NAŠE ZN: 12659/2016-SZDC-SSV-Ú3/Maj
VYŘIZUJE: Renáta Majerová
TEL: +420 724 932 325
E-MAIL: Majerova@szdc.cz
DATUM: Olomouc/30. 11. 2016

Věc: „Výstavba zastávky Havířov nemocnice“
Dodatečné informace č. 7

SO 05.1 Chodníky

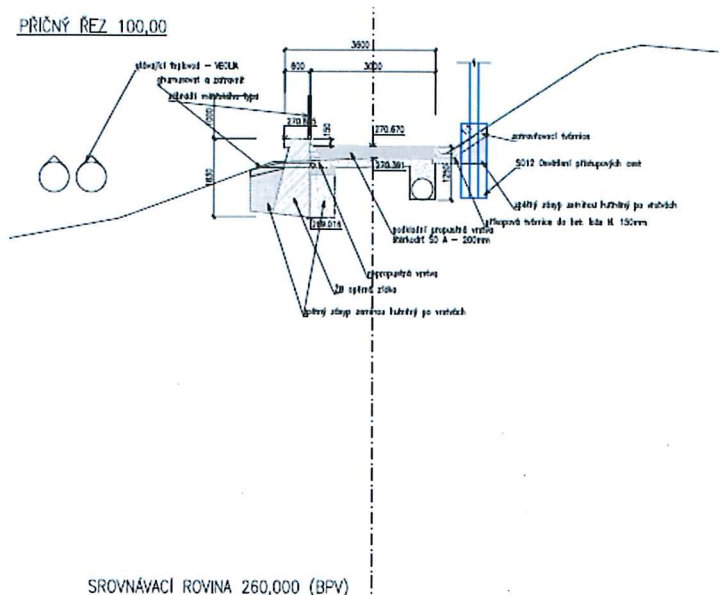
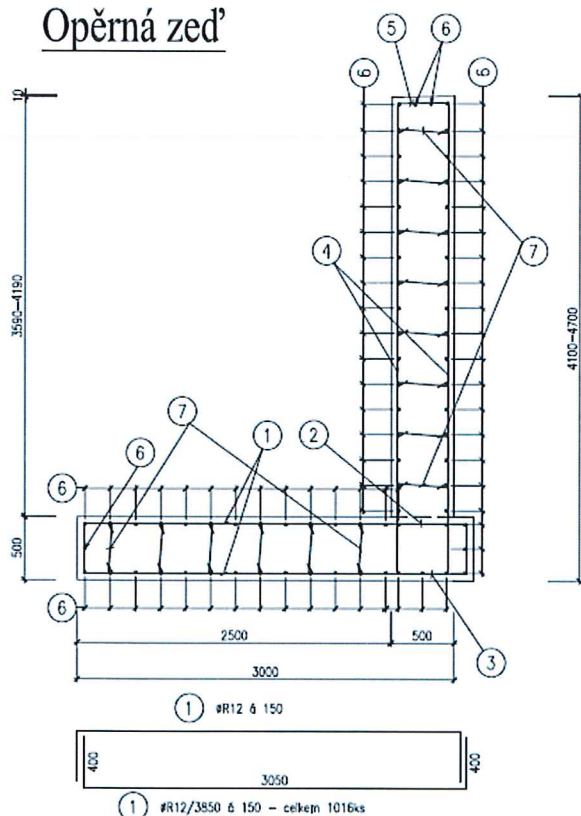
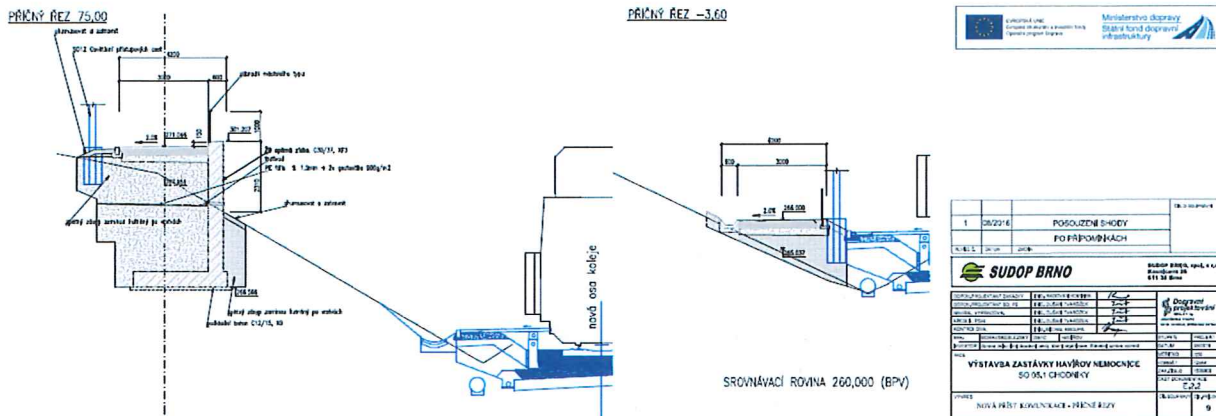
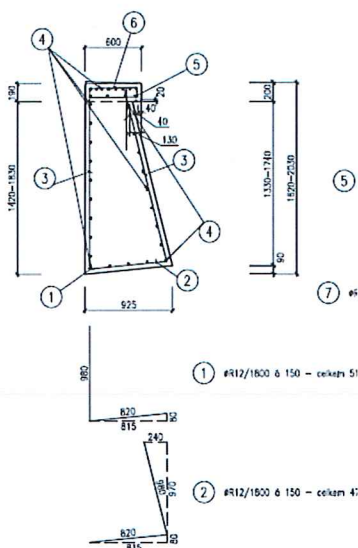
Dle projektové dokumentace – výkresu výztuže a příčného řezu, nesouhlasí tvar opěrných zdí u nové přístupové komunikace a u stávající přístupové komunikace.

Opěrné zdi mají jiný tvar ve výkresu výztuže a jiný tvar v příčném řezu.

- Může zadavatel upřesnit jaký tvar má opěrná zeď u stávající přístupové komunikace?
- Může zadavatel upřesnit jaký tvar má opěrná zeď u nové přístupové komunikace?
- Kolik bm má opěrná zeď u stávající přístupové komunikace?
- Kolik bm má opěrná zeď u nové přístupové komunikace?
- Nedošlo náhodou k záměně výkresů výztuže u stávající a nové přístupové komunikace?

- opěrná zeď u stávající komunikace (ve směru kruhový objezd) bude provedena jako tížná zeď v dl. 70,0m
- opěrná zeď podél nově budované komunikace pro chodce (ve směru GLOBUS) bude provedena jako úhlová v dl. 75,0m
- u výkresů č. 7 a 10 je uveden špatný název příloh (je prohozeno)

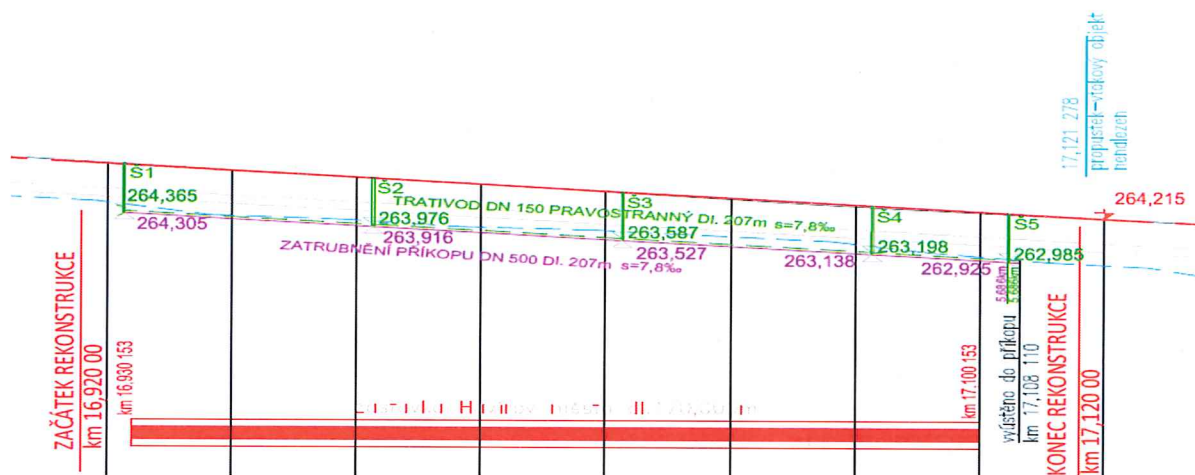
V soupisu je odkaz na situaci, ve které jsou vyznačeny šachty jen u vtoku a výtoku, a to jak pro zatrubňovací kanál DN500 tak pro trativod DN150.

V podélných řezech koleji č.1 a č.2 jsou ale dále vyznačeny šachty pro trativod:

- Opravdu se bude zabudovávat 20 ks šachet DN800 pro gravitační kanalizaci DN500? Žádáme o jejich lokalizaci ve výkresech.
- Jsou v oněch 20 ks šachet zahrnuté také odtokové a vtokové šachty (schematicky zobrazené v přílohách Technické zprávy pro SO-01 a SO-02)?
- Ze zmíněných příloh vypadá, že vtoková šachta do kanalizace DN500 (lapač splavenin a nečistot) není plastová ale betonová. Prosím o stanovisko. Jestli tomu tak opravdu je, to žádáme o doplnění pro ni zvlášť pozice v soupisu prací a také o přesnější její technickou specifikaci.
- Jaké parametry mají mít zobrazené v podélných řezech šachty pro trativody? Žádáme o doplnění pro tyto šachty pozici do výkazu výměr.

V dokumentace není dle projektanta uvedeno 20 ks šachet pro gravitační kanalizaci. Na stavbě je pouze trativod a zatrubněný příkop. Na každé větvi je 5 šachet, při počtu 4 větví to celkem činí 20 šachet.

V počtu 20 šachet jsou zahrnuty vtokové i výtokové šachty.

Všechny šachty jsou navrženy plastové.

Všechny šachty jsou plastové a mají shodné parametry.
